近鉄四日市駅バスターミナル検討部会

第9回検討部会資料

第 9 回近鉄四日市駅バスターミナル検討部会事項書

第 8 回近鉄四日市駅バスターミナル検討部会からの変更点について

モデルプラン修正案 延べ床面積 715㎡ ※修正前とトータル面積は同じ

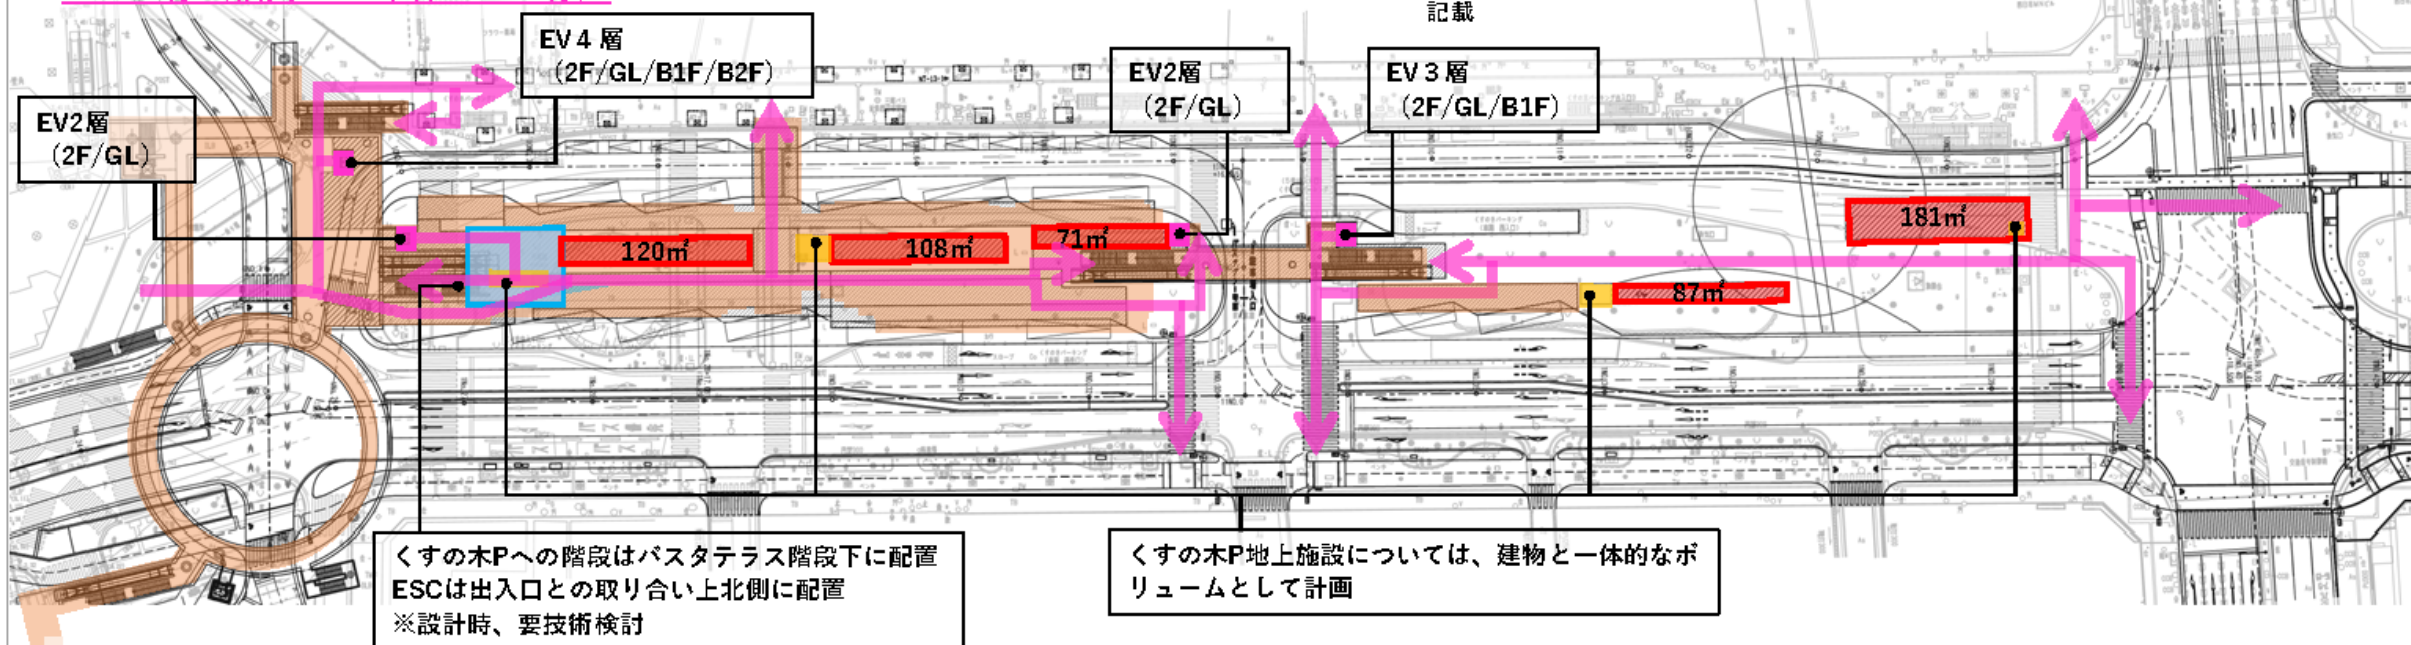
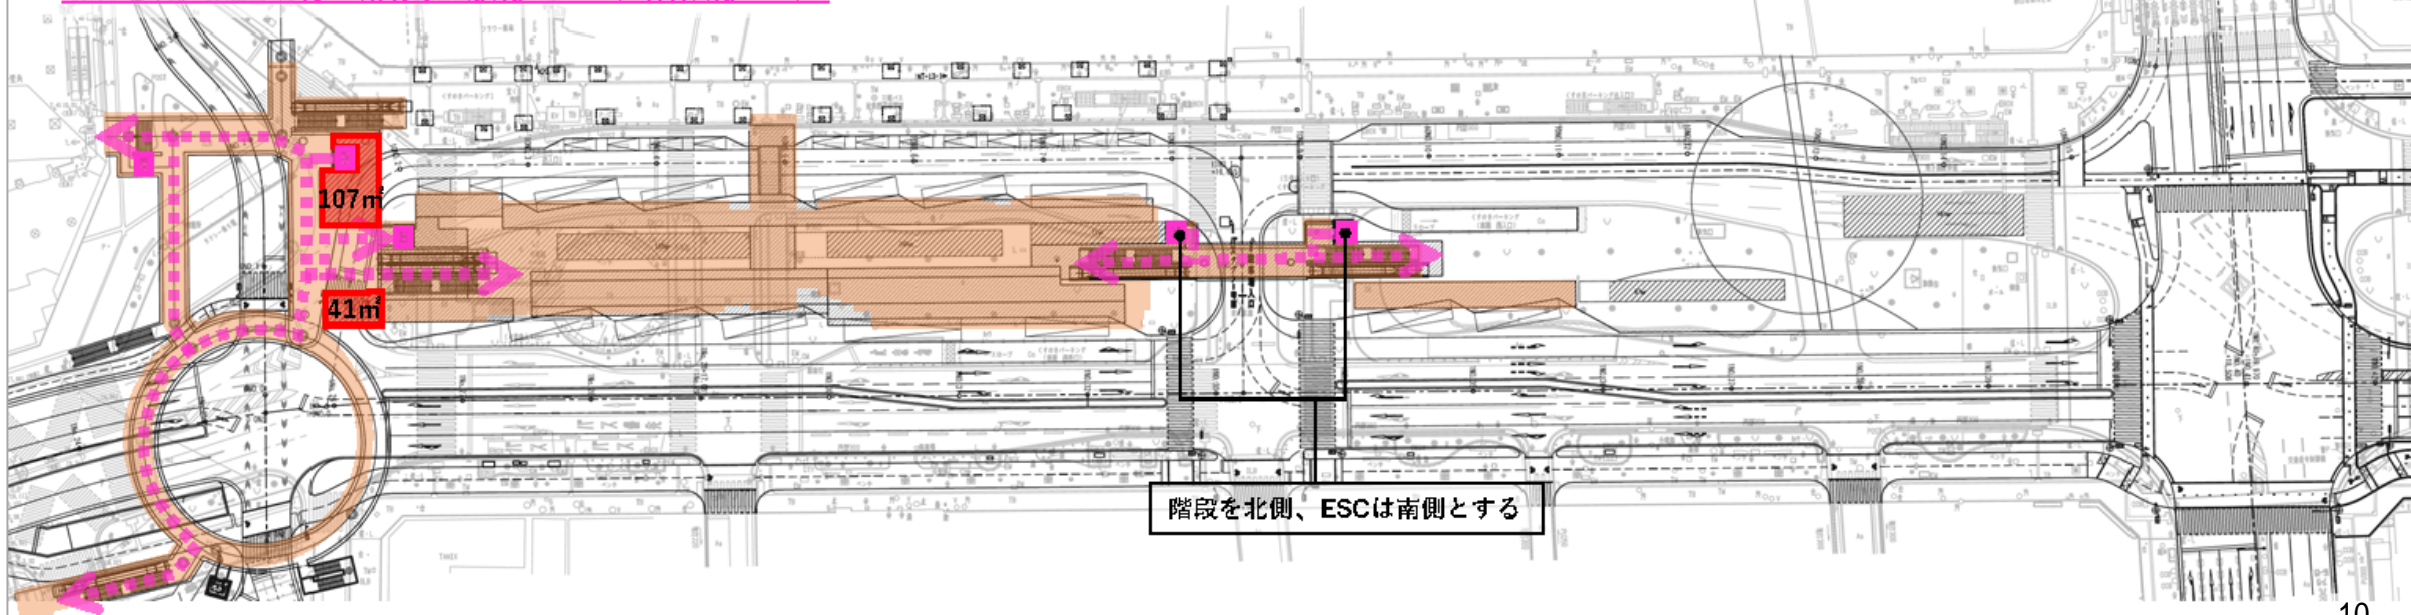
- ・ 2-1-1. バスバース等の形状変更および2-2-1. 平面計画案のレビュー結果を踏まえレイアウト検討を行った
- ・ ここでは、歩行者動線(昇降施設配置含む)、建物配置(くすの木P地上施設含む)、バスシェルター等屋根範囲について提示

建物		大屋根 H6.5m程度
	屋根範囲 (シェルター等)		EV
	※高さについて決定事項とするには構造検討を実施した上で決定するのが望ましいため、モデルプランにて記載		くすの木P地上施設 (給排気口等)

【東西デッキの縦動線処理について】

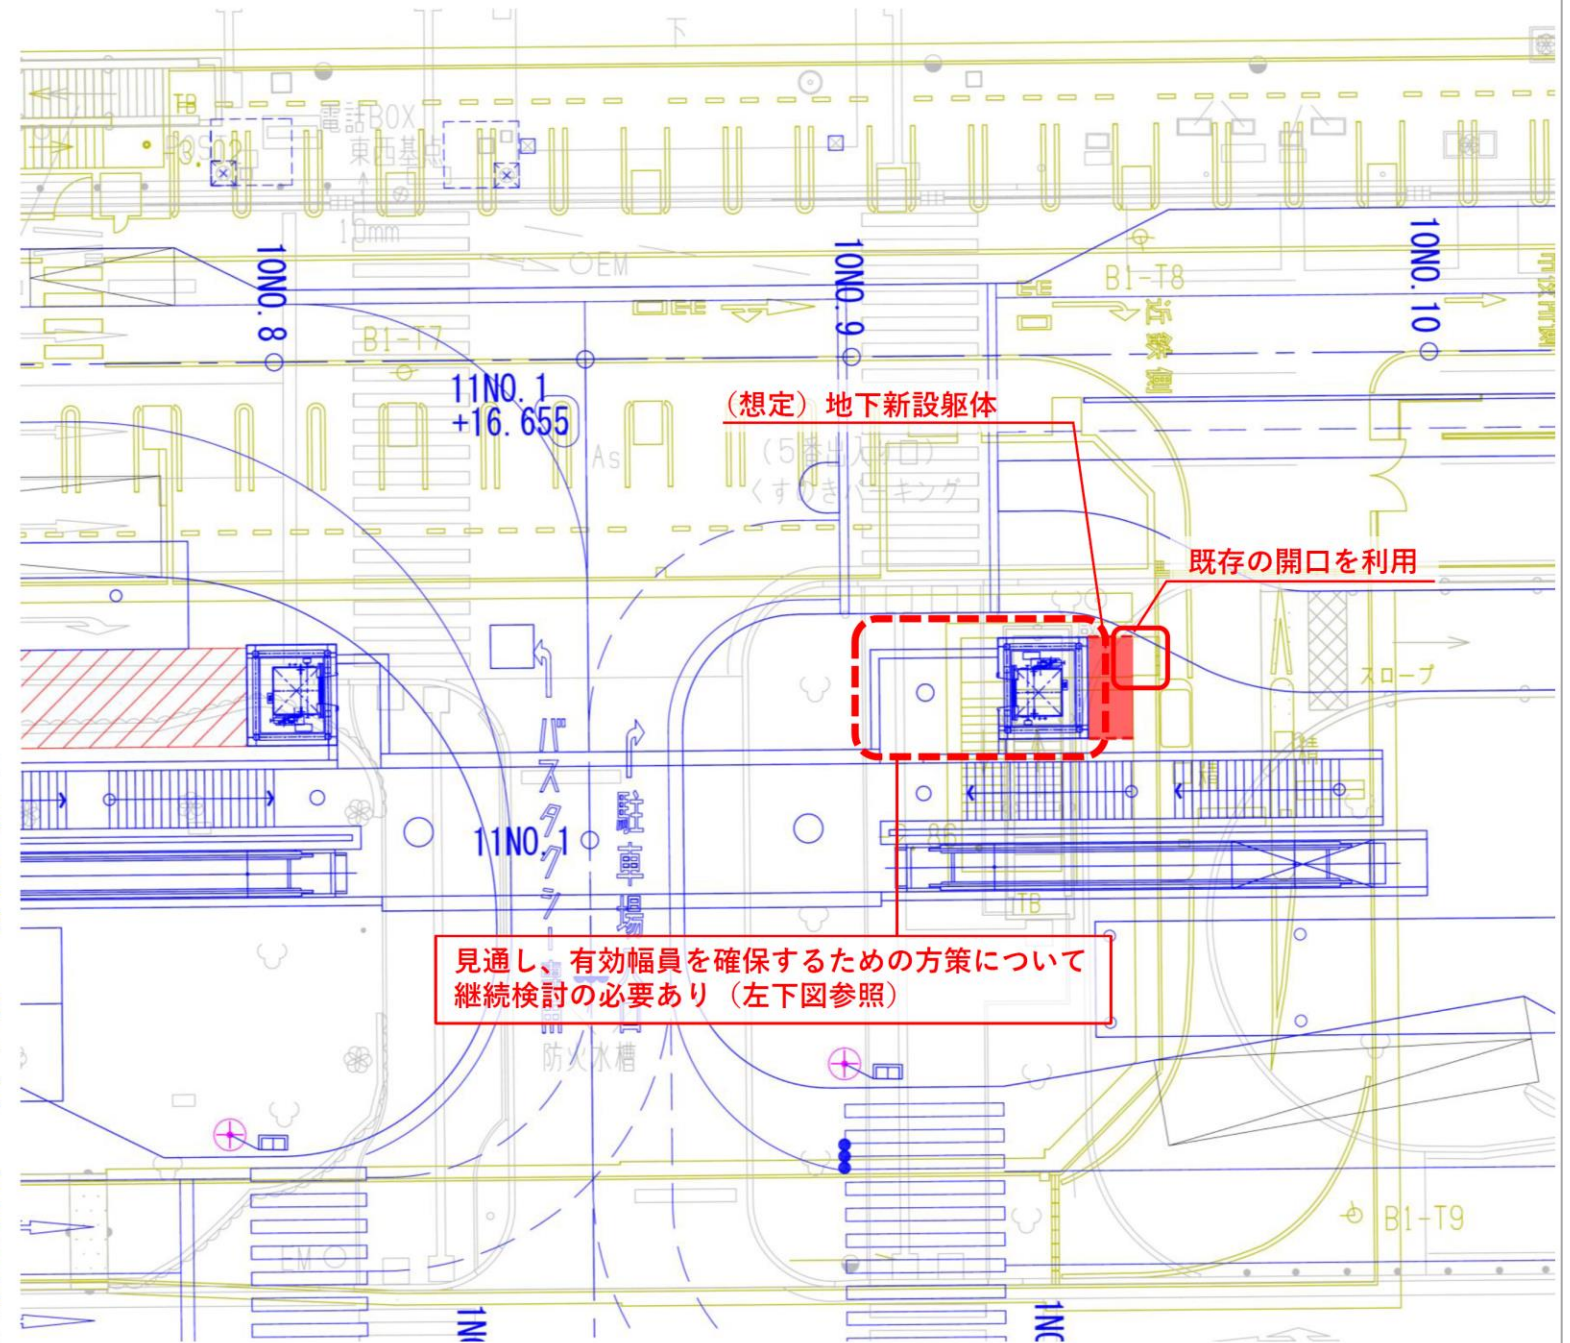
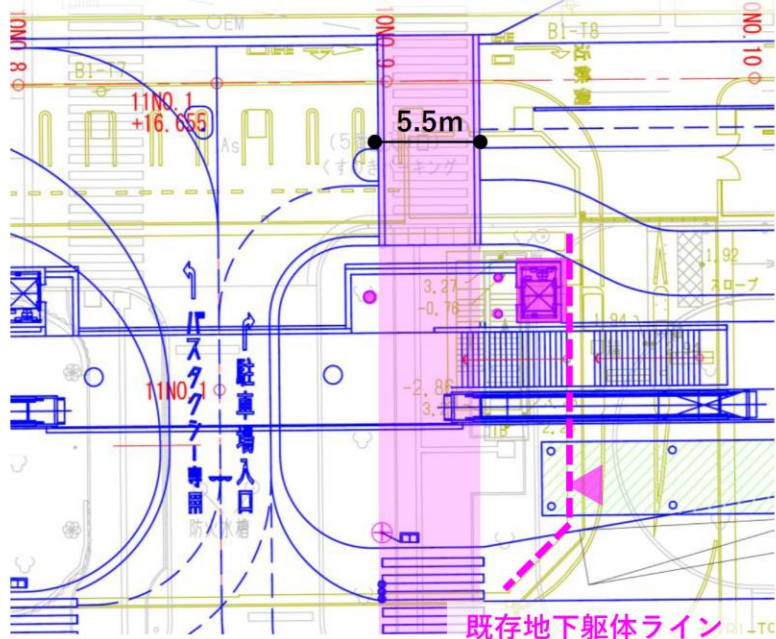
- デッキの有効幅員は4m程度確保する
(階段有効幅員2m+ESC×1)
- EVは北側に集約し、デッキ側面でバスタ入口の顔を作る
- 東島側EVについては、既存躯体開口を利用し、工事範囲を極力最小限とする
- 東島デッキを南北に貫く動線は、南北の歩行者動線の中でも重要な位置づけのため幅員3.5m以上は確保し、見通しを最大限確保するレイアウトとする

※EVが既存躯体に近接するため、
新設EV躯体の納まり・施工性、構造影響等の検討が必要

2-3-2. モデルプラン (大屋根案)

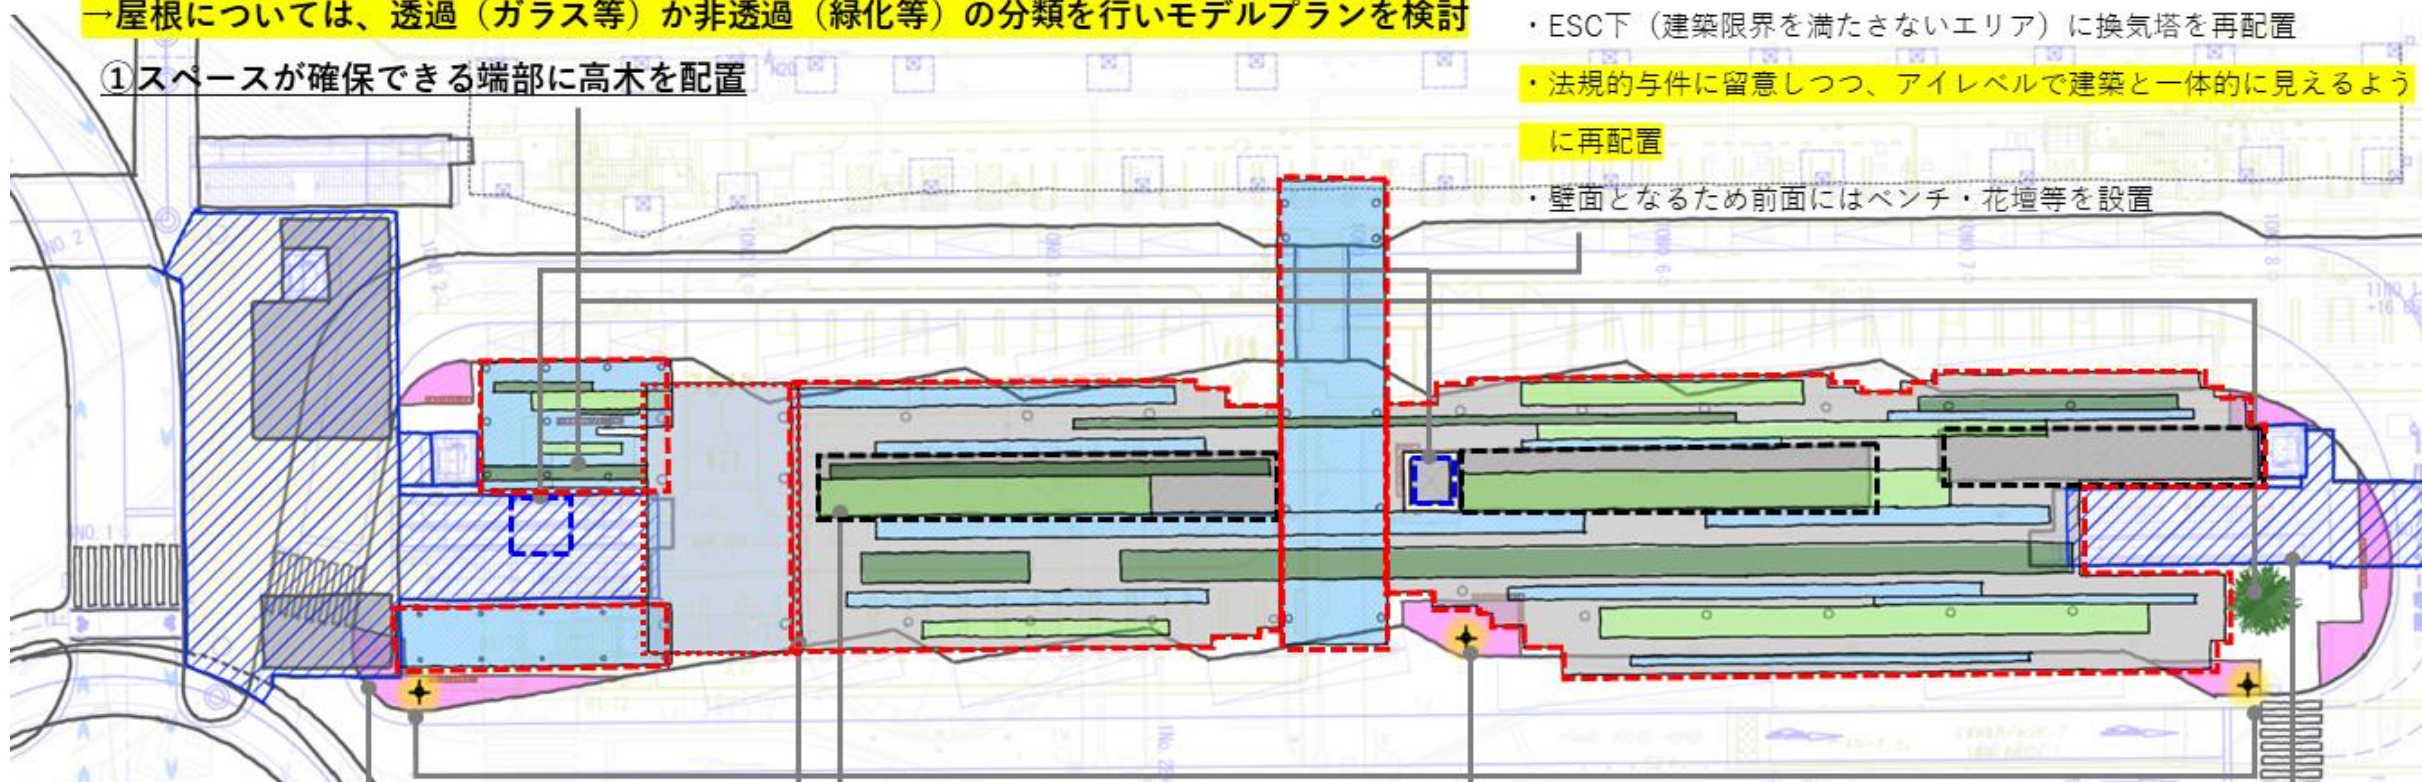
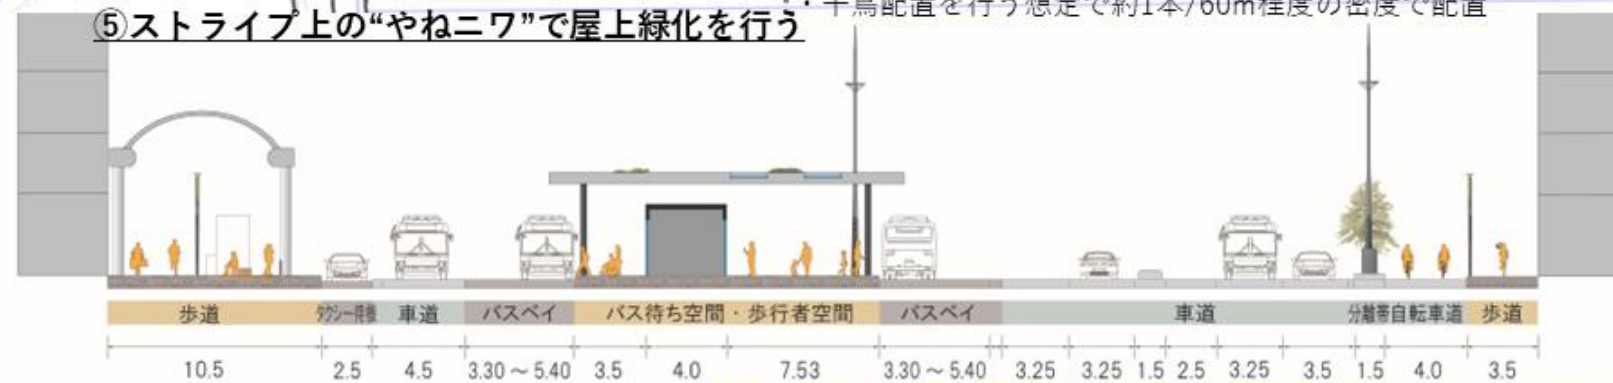
- ・ 構造物が多く、柱や屋根の線がかなり煩雑になることが懸念されるため、極力シンプルな形状にし、極力ボリュームを統合する。

②換気塔は階段下、建築と一体的に見えるように再配置

- ・ ESC下(建築限界を満たさないエリア)に換気塔を再配置
- ・ 法規的与件に留意しつつ、アイレベルで建築と一体的に見えるように再配置
- ・ 壁面となるため前面にはベンチ・花壇等を設置

- ・ 軸性・統一感を演出するため、車道照明は他エリアと同じ仕様とする
- ・ 千鳥配置を行う想定で約1本/60m程度の密度で配置
